Il progetto del team guidato da Bruno Musso per l'introduzione del filobus penalizzerebbe pesantemente il trasporto pubblico urbano. In questa sede non interveniamo sulla discussione se sia meglio il filobus o il tram, ci preme in particolare evidenziare il pesante peggioramento del servizio che viene prospettato.

Le informazioni qui riportate sono tratte dalla documentazione disponibile sul sito del Comune, all'indirizzo <https://smart.comune.genova.it/contenuti/progetto-di-fattibilit%C3%A0-tecnica-ed-economica-il-rinnovamento-del-sistema-del-trasporto>. Per orientarsi tra i documenti, il cui nome non è affatto amichevole, si può consultare la tabella a pag. 5 del documento *Genova_Assi_TPL-R01.PDF*, facente parte di detta documentazione.

Progetto taglio

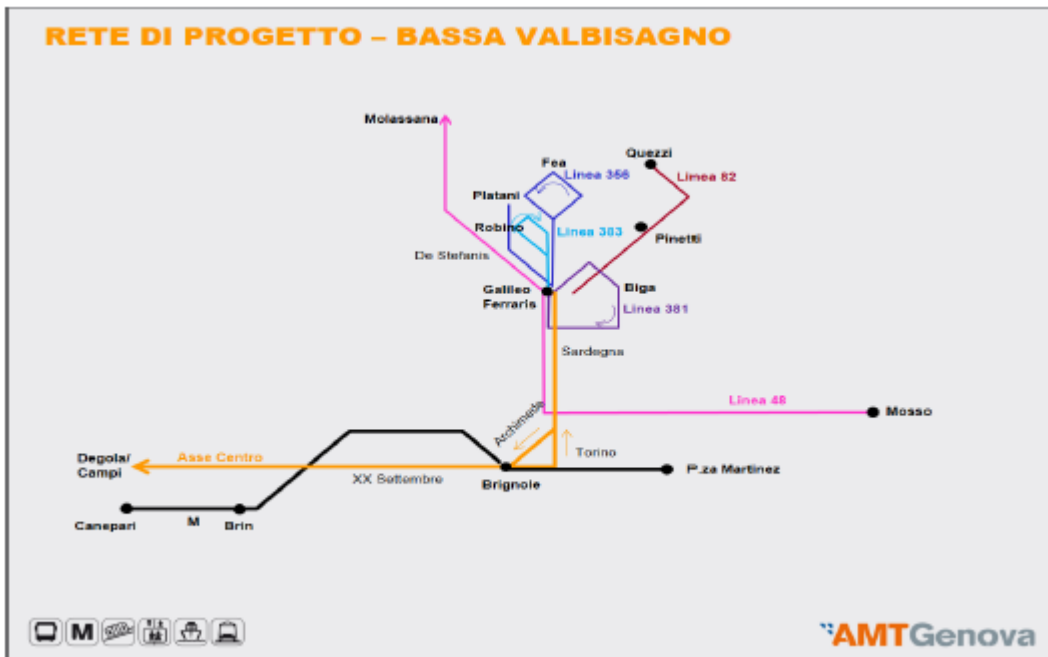
Tutte le linee che attualmente transitano su detta piazza dirette a Brignole ed oltre verranno brutalmente tagliate lì, con l'eccezione del 47 che, come già detto, verrà soppresso, e del 37 che verrà sostituito da un nuovo ramo del 356.

Il documento *Genova_Assi_TPL-R04.PDF* fornisce la seguente figura, relativa alla nuova situazione delle linee:

Dal disegno Genova_Assi_Tpl-

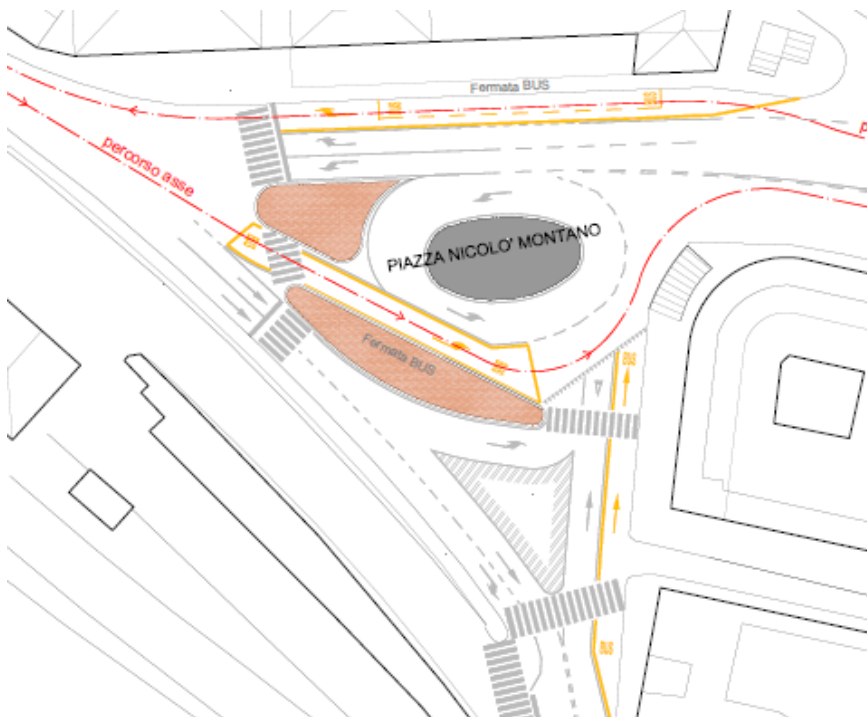
A Sampierdarena particolare attenzione merita la ristrutturazione del traffico in piazza Montano. Il tratto di via Reti tra piazza Montano e via Degola è troppo stretto per consentire il traffico in entrambi i sensi ed anche di riservare una corsia in cui i veicoli diretti a via Cantore diano la precedenza a quelli provenienti da monte. Quel tratto attualmente è gestito a senso unico alternato. I

semafori sono organizzati su tre fasi: via libera per i veicoli da nord, via libera per i veicoli da via Cantore, via libera per i veicoli provenienti da piazza Vittorio Veneto. Il progetto però prevede che via Degola diventi a doppio senso per il filobus, quindi deve essere aggiunto una quarta fase del semaforo. Sulla mappa relativa alla Fiumara e piazza Montano, il capolinea di via Degola è indicato come dettagliato in altro documento, che però non è stato pubblicato. Forse perché un capolinea lì, con ritorno attraverso la stessa via Degola, è impossibile a meno di interferire tre volte con il traffico di via Pacinotti. In piazza Montano non è indicata alcuna fermata delle linee 7 ed 8 dirette a via Avio, ma può darsi che ciò sia dovuto al fatto che siano indicate solo le fermate del filobus. Però in piazza Montano ci dovrebbero rimanere i capilinea delle linee 59 barrato, 66 e 165, che non sono indicate come soppresse. Ma non si capisce dove ci sia spazio. Infine, la mappa di piazza Montano mostra una corsia riservata ai bus in direzione monte. La corsia è a destra, e dovrebbe essere percorsa solo dai bus delle linee 7 ed 8, che svoltano a sinistra. Questi dovrebbero quindi incrociare i veicoli privati diretti a via Cantore! Ma concentrare su una sola corsia, per di più più corta dell'attuale per la presenza

della prevista rotatoria, tutti i veicoli privati diretti tanto a via Cantore quanto a via Reti ed oltre, costringerebbe quelli diretti a via Cantore che si trovassero in coda ad un veicolo diretto a via Reti ad aspettare che siano arrestati i veicolo che provengono da via Cantore, mentre non sarebbero ostacolati da questi ultimi. Non ci vuole molta fantasia ad immaginare code che si estendano anche su piazza Vittorio Veneto e via Avio. Quella corsia riservata è assurda.
